Unser Zeichen: 13860-001-bst-200504-md01fh

BRANDSCHUTZTECHNISCHE STELLUNGNAHME

Bestandsaufnahme und Schwachstellenanalyse

Projekt: Deutsche Oper am Rhein
Heinrich-Heine-Allee 16a
40213 Düsseldorf

3: Ausschnitt BSP (li.), Stahlstütze (mi.) und Stütze mit Anstrich (re.)

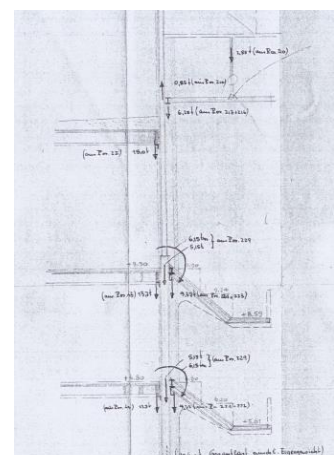
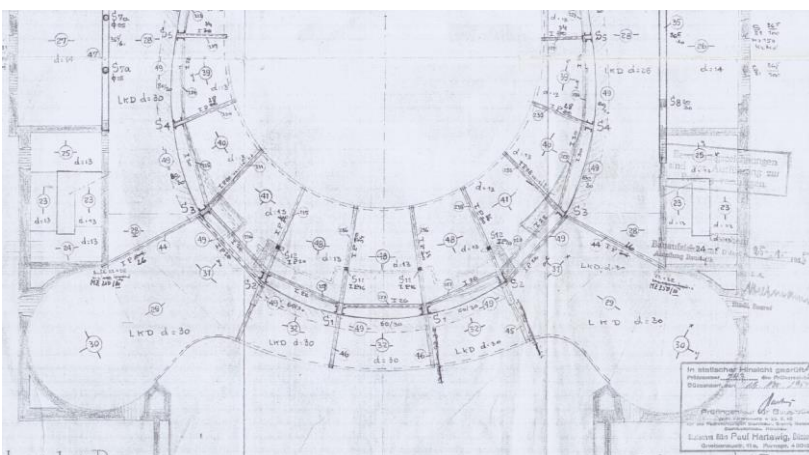
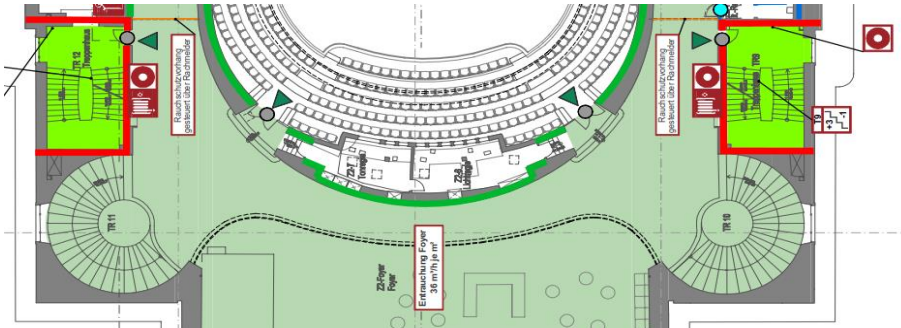
Im Bereich 2.OG – DG zwischen dem Foyer und dem Zuschauerraum befindet sich die Ton- und Lichtregie. An dieser Stelle sind Stahlstützen und Unterzüge im Bestand vorhanden, welche augenscheinlich nur zum Teil brandschutztechnische Anforderungen, durch z. B. Anstriche, Putzbedeckungen und Bekleidungen, aufweisen. Zum Teil sind diese Schutzmaßnahmen auch beschädigt.

Weiterhin befinden sich in diesem Bereich Lüftungskanäle und Elektroleitungen. Die Elektroleitungen sind teilweise mit Abschottungsmaßnahmen in Form von Brandschutzbandagen versehen.

Um die Stützen im Bereich der Ton- und Lichttechnik ausreichend zu schützen, werden diese, soweit es im Hinblick auf die baulichen vorhandenen Gegebenheiten möglich ist, bis einschl. dem 5.OG (letzte Deckenebene) brandschutztechnisch ertüchtigt. Dies kann durch eine Verkleidung in Trockenbauweise oder durch einen Brandschutzputz erfolgen. Details hierzu werden im Rahmen der Ausführung mit der Fachfirma abgestimmt.

Elektrische Leitungen, welche sich in diesem Bereich befinden, werden so weit möglich mit Brandschutzbandagen versehen. Darüber hinaus werden in diesem Bereich sämtliche nicht erforderlichen Brandlasten entfernt. Durch diese Maßnahmen wird das Brandentstehungsrisiko weitestgehend herabgesetzt.

5: Positionsplan Grundriss + Schnitt (ob. + re.) und Ausschnitt BSP (u.)

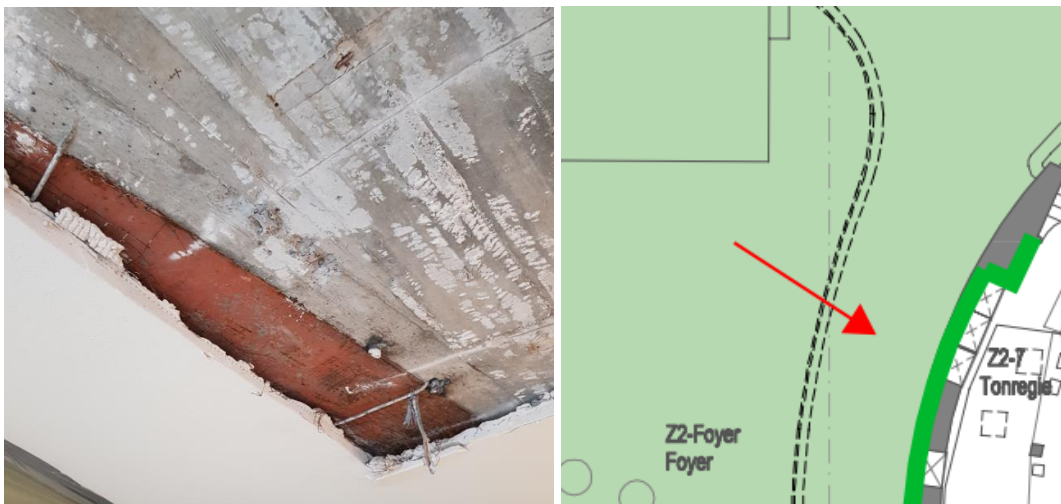
Aus den seinerzeit erstellten Positionsplänen wird ersichtlich, dass die Stützen sowie die Unterzüge Teil des statischen Systems der Foyerdecken sind, welche unmittelbar an das Zuschauerhaus angrenzen.

Innerhalb der Decken des Foyerbereichs sind die Unterzüge (Stahlträger) in die massiven Decken im Bestand eingelassen. Die Stahlträger liegen nach stichprobenhafter zerstörender Prüfung augenscheinlich nur auf der Unterseite frei. Dies ist im Rahmen der Ertüchtigungsmaßnahme noch einmal zu bestätigen. Grundsätzlich sind die Massivdecken mit den eingelassenen Stahlträgern zusätzlich mit einer unterseitigen Abhangdecke versehen.

6: Sicht von unten auf die vorhandene Decke (li.) und ungefähre Verortung BSP (re.)

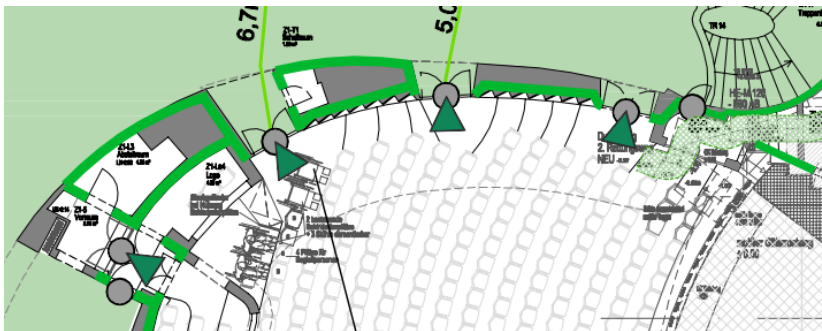
Der Aufbau der Decken im Foyer entspricht augenscheinlich einem Deckenaufbau aus Stahlträgern mit Unterdecken aus hängenden Drahtputzdecken gemäß DIN 4102 Teil 4 (vgl. Tabelle 96). Im Zuge der Ertüchtigung ist der bestehende Putz hinsichtlich der Mindestdicke (mind. 20 mm) zu prüfen. Ggf. wird eine Erneuerung des Drahtputzes gemäß den Vorgaben der DIN 4102 erforderlich, sofern der vorhandene Putz die notw. Anforderungen nicht erfüllt. Folgerichtig würde die Decke im Foyerbereich die Anforderung an feuerbeständige Bauteile erfüllen. Eine gesonderte Ertüchtigung der vorhandenen Unterzüge (Stahl) wird dann nicht erforderlich.

Um an dieser Stelle Planungssicherheit zu erhalten wird eine Bauteilöffnung an der Oberseite sowie eine Bestimmung des vorhandenen Putzes hinsichtlich der Stärke erforderlich um die obere Überdeckung der Träger zu bewerten.

Der Übergang des Tragwerks, welches Teil des statischen Systems der **Decken** ist, wird im Zuge der Baumaßnahme ertüchtigt; das Tragwerk des **Daches** erfordert keine Ertüchtigungsmaßnahmen. Der genehmigte Bestand wird an dieser Stelle nicht verändert.

Der Übergang zw. dem Tragwerk der Decken und dem Tragwerk des Daches wird gemäß Ziffer 6.1.4 DIN 4102-4 ausgeführt. Das heißt, am Anschlusspunkt wird das statische System Dach auf einer Länge von mind. 0,3 m gemäß Ziffer 6.1.4 ebenfalls brandschutztechnisch bekleidet bzw. ertüchtigt.

8: Teilausschnitt BSP 1.OG mit Darstellung der dichtschießenden Türen

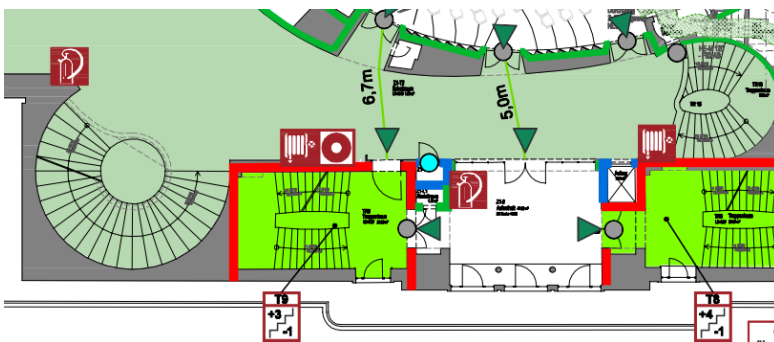
Die fehlenden Dichtungen betreffen zum Großteil die Zugangstüren (denkmalgeschützt) vom Foyer zum Zuschauerraum (Bild 8).

Es wird eine Nachrüstung der jeweiligen Dichtungen erforderlich.

9: Ausschnitt 1.OG BSP mit Darstellung der Zugangstüren notw. Treppenhöfe

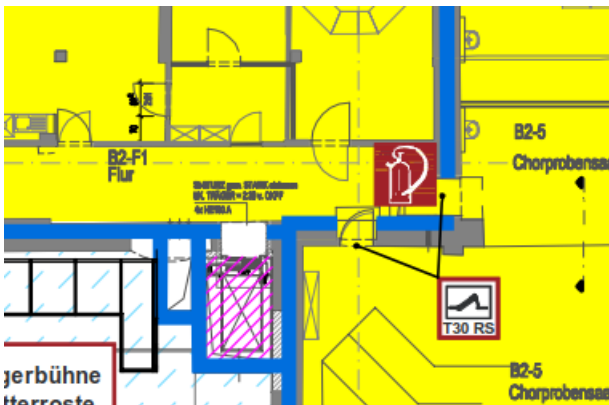
Des Weiteren betrifft dies z. T. die denkmalgeschützten Türen vom Foyer in die notwendigen Treppenhöfe. Hier werden Maßnahmen zur Ertüchtigung der Bestands Türen mit dem Amt für Denkmalpflege abgestimmt, sofern erforderlich (Bild 9).

10: Auszug BSP 2.OG

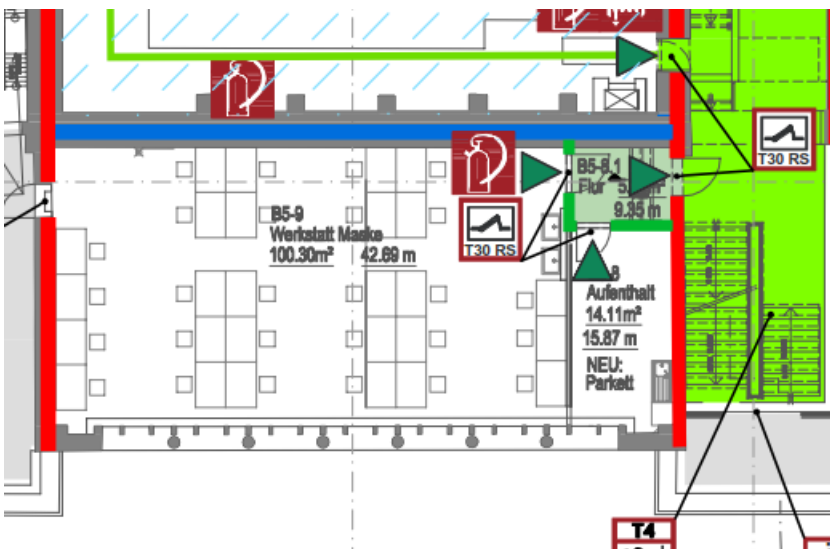
Im 2.OG besitzt die Zugangstür zum Chorprobensaal (B2-5) augenscheinlich nicht die Brandschutzanforderung feuerhemmend, rauchdicht und selbstschließend (Bild 10). Die Tür ist entsprechend zu ertüchtigen.

11: Ausschnitt BSP 5.OG

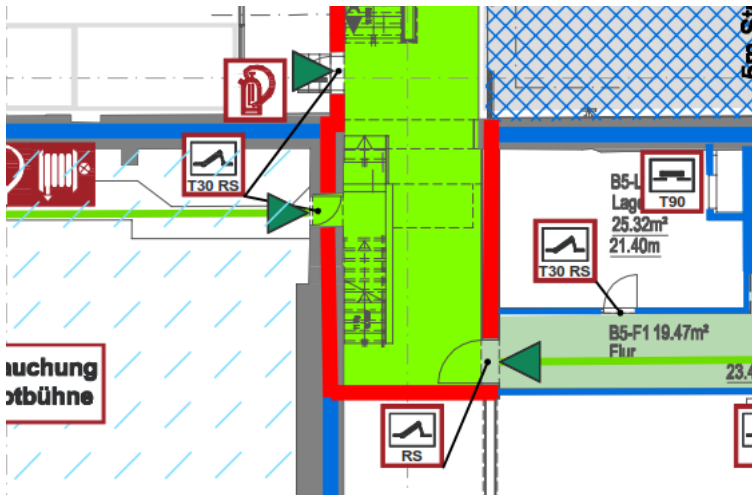
Im 5.OG ist die Nutzungseinheit Werkstatt Maske (B5-9) zzgl. des Aufenthaltsraumes B5-8 an einen notwendigen Flur angebunden (Bild 11).

Entgegen den Vorgaben des ursprünglichen Brandschutzkonzeptes befindet sich kein feuerhemmender, rauchdichter und selbstschließender Abschluss (T 30 – RS) zw. B5-8 und dem notwendigen Flur. Die Tür ist als feuerhemmende, rauchdichte und selbstschließende Tür herzustellen.

12: Ausschnitt BSP 5.OG

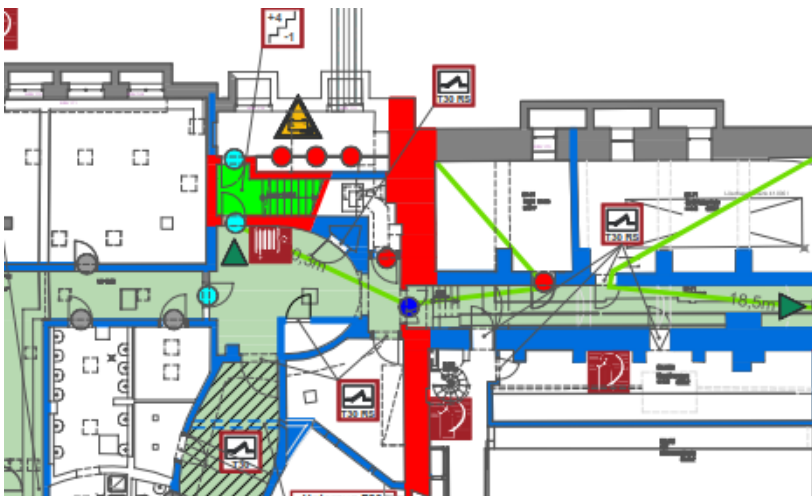
Die Zugangstür vom Treppenraum T3 zum notwendigen Flur B5-F1 ist nicht als Rauchschutztür nach DIN 18095 vorhanden (Bild 12). Die Tür ist zu ertüchtigen, ggf. durch ein sog. Rauchschutz-Kit.

13: Ausschnitt BSP UG

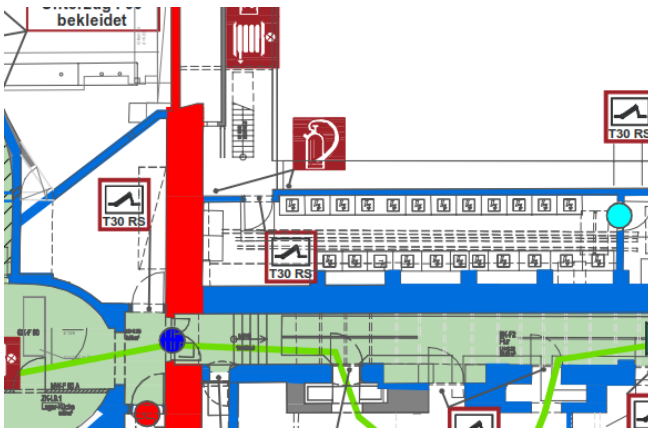
Im UG befindet sich im nördlichen Teil der inneren Brandwand (ehemals Gebäudetrennwand) entgegen den Vorgaben des ursprünglichen Brandschutzkonzeptes keine feuerbeständige, dicht- und selbstschließende Tür (T 90), sondern lediglich eine feuerhemmende, rauchdicht und selbstschließende (T 30 –RS) Tür (Bild 13). Die Tür ist auszutauschen. Alternativ kann im Rahmen einer Tektur eine Abweichung im Brandschutzkonzept formuliert werden, da an die bestehende Tür beidseitig notwendige Flur angrenzen.

14: Ausschnitt BSP UG

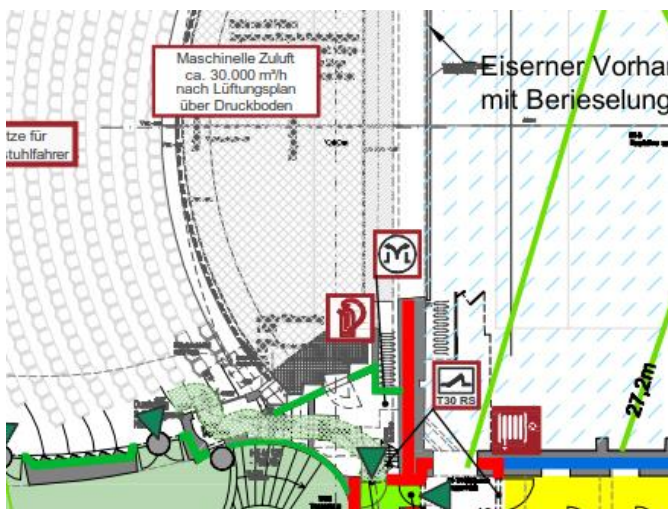
Ebenfalls im UG befindet sich ein Nebenraum der Untermaschinerie, welcher der Aufstellung elektrischer Anlagen dient. Die Verbindungstür zw. diesen beiden Räumen war zum Zeitpunkt der Begehung augenscheinlich defekt (Bild 14). Die Tür ist regelkonform durch eine Fachfirma Instand zu setzen oder ggf. auszutauschen.

15: Ausschnitt BSP 1.OG

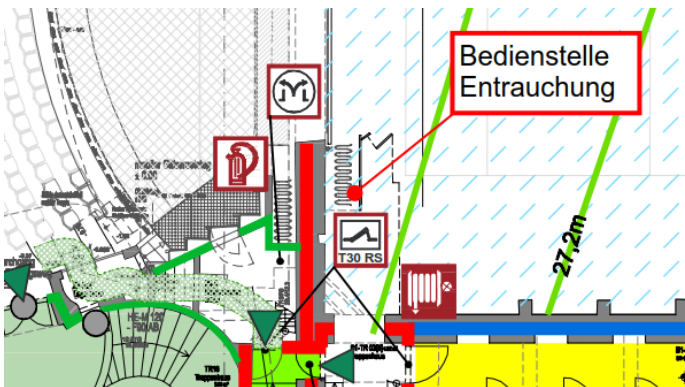
Im Bereich des Vorhangs zw. Bühne und Zuschauerraum wurde seinerzeit eine Bedienstelle für einen Rauchabzug angeordnet.

Diese konnte im Rahmen der Begehung nicht vorgefunden werden.

Der unmittelbar angrenzende Treppenraum T8 besitzt jedoch einen Rauchabzug an oberster Stelle, hierfür wurden im ursprünglichen Brandschutzkonzept Bedienstellen vorgesehen.

Die Unterzeichnenden empfehlen die Prüfung der Funktionszugehörigkeit der Bedienstellen des Rauchabzuges im EG und an oberster Stelle des Treppenraums T8. Die Entrauchung des Bühnenhauses erfolgt gemäß den Vorgaben des Brandschutzkonzeptes über Bedienstellen am Treppenraum T3.

16: Ausschnitt BSP 1.OG

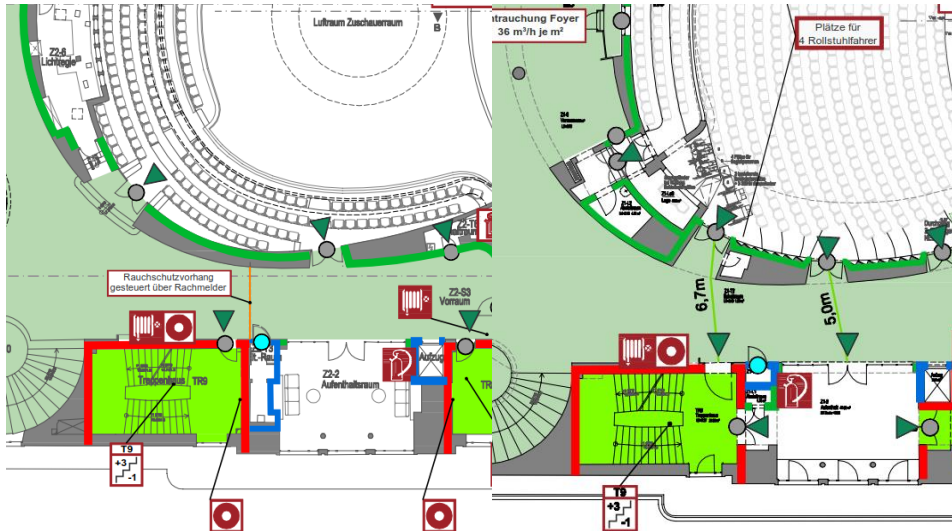
Im Zuge der Begehung wurde eine Bedienstelle Entrauchung „Vorder-, Hinter- und Seitenbühne“ im Bereich der Bühne vorgefunden.

Diese war in den vorliegenden Brandschutzplänen nicht gekennzeichnet. Ggf. wurde die Bedienstelle Entrauchung im Zuge einer veränderten Ausführung in den Bereich der Bühne verlegt. Weitere Bedienstellen zur Entrauchung werden gemäß des Brandschutzkonzeptes nicht erforderlich. Sofern sämtliche Bedienstellen für den Treppenraum T8 vorhanden sind, besteht aus Sicht des Unterzeichnenden kein Erfordernis an die Vorhaltung einer zusätzlichen Bedienstelle. Ggf. sind die Feuerwehrpläne entsprechend anzupassen.

17: BSP 2.OG links (mit RS-Vorhang) und 1.OG rechts (ohne RS-Vorhang)

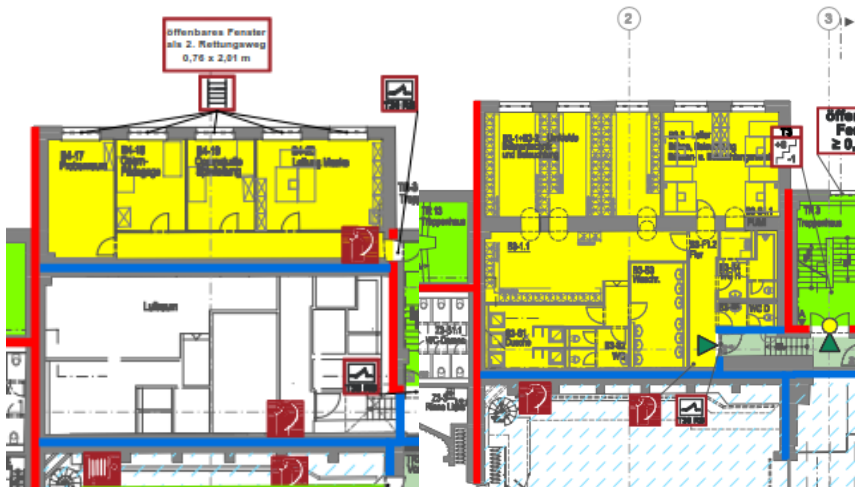
Im 1.OG wurden seinerzeit keine Rauchschutzvorhänge errichtet. Dies wurde im Rahmen der Erstellung der 6. Fortschreibung zum Brandschutzkonzept mit der Bauaufsicht sowie der Brandschutzdienststelle Düsseldorf abgestimmt. Die Rauchschutzvorhänge wurden lediglich im 2., 3. und 4.OG im Foyer erforderlich. Dies vor dem Hintergrund des Denkmalschutzes und des damaligen Nutzerwunsches.

Um der brandschutztechnischen Systematik der ursprünglichen Konzeption Rechnung zu tragen, wird eine Nachrüstung von Rauchschutzvorhängen an diesen Stellen aus Sicht der Unterzeichnenden empfohlen. Durch die Installation der Rauchschutzvorhänge würde eine Verbesserung der Rettungswege im Bestand erzielt. Siehe hierzu auch die beiden untenstehenden Ausschnitte.

18: Auszug Grundriss 2.OG (li.) und 3.OG (re.)

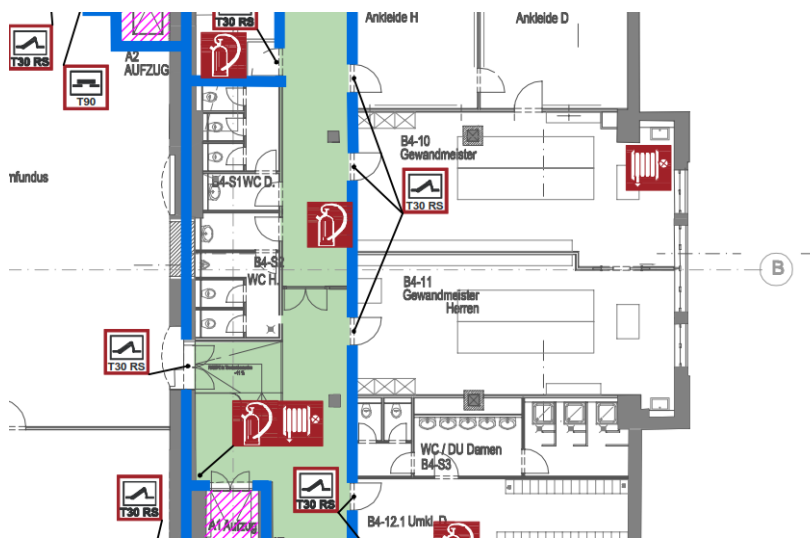
Im 3.OG im nördlichen Aufenthaltsbereich (Achse 2'/A) ist lediglich ein Zugang zu dem notwendigen Treppenraum T3 vorhanden. Ein weiterer baulicher Rettungsweg ist nicht erreichbar.

Die Führung des zweiten Rettungsweges kann in Einklang mit der Rettungswegkonzeption des ursprünglichen Brandschutzkonzeptes über anleiterbare Stellen in Form von Rettungsfenstern erfolgen. Aus den weiteren Aufenthaltsbereichen der aufgehenden Geschosse sind an gleicher Stelle ebenfalls Rettungsfenster vorhanden, sodass sich die bereits im Bestand vorhandene Aufstellfläche für die Drehleiter der Feuerwehr Düsseldorf zunutze gemacht wird.

Das neue Rettungsfenster wird lichte Maße von mind. 1,2 x 0,9 m bei einer Brüstungshöhe von max. 1,2 m aufweisen. Die Kennzeichnung erfolgt durch Hinweisschilder gemäß DIN 4844. Der jeweilige Raum, in welchem sich das Rettungsfenster befindet, darf nicht abschließbar sein.

19: Ausschnitt BSP 4.OG

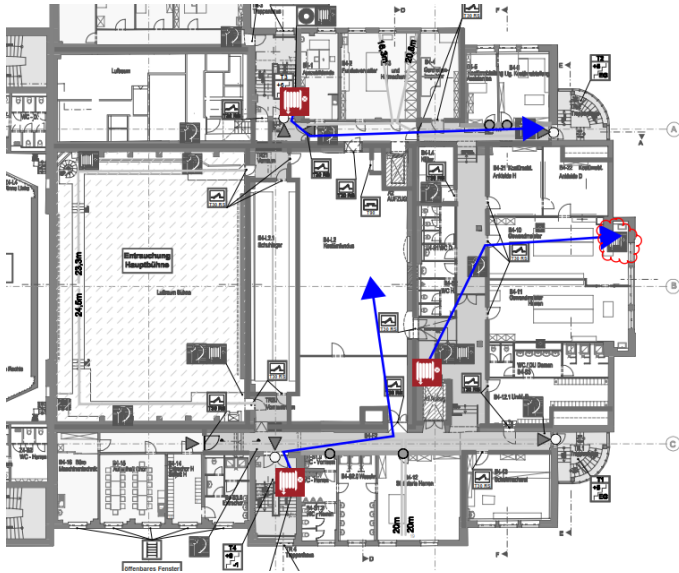
Zur Sicherstellung wirksamer Löschmaßnahmen und zur Bekämpfung von Entstehungsbränden sind Wandhydranten Typ F im Gebäude angeordnet. Im Rahmen der Schwachstellenanalyse wurde festgestellt, dass im 4.OG in Achse 5'/B kein Wandhydrant, entgegen den Vorgaben des aktuellen Brandschutzkonzeptes, vorhanden ist (Raum Gewandmeister).

Im Bereich des vorgeschalteten notwendigen Flures befindet sich in einer Entfernung von ca. 22 m ein Wandhydrant in Achse 4'/B-C. Nach den Vorgaben des aktuellen Brandschutzkonzeptes sind die Wandhydranten mit einem 30 m formstabilen Druckschlauch ausgestattet, so dass auch der vorgenannte Raum erreicht werden kann.

Aus Sicht der Unterzeichnenden besteht daher kein Erfordernis an die Vorhaltung eines weiteren Wandhydranten. Es bestehen folgerichtig keine Bedenken gegen die Situation im Bestand. Da es sich hierbei formell jedoch um eine veränderte Ausführung gegenüber dem genehmigten Brandschutzkonzept handelt, empfehlen die Unterzeichnenden die Anpassung dieses Sachverhaltes im Rahmen eines Nachtrages zum Brandschutzkonzept.
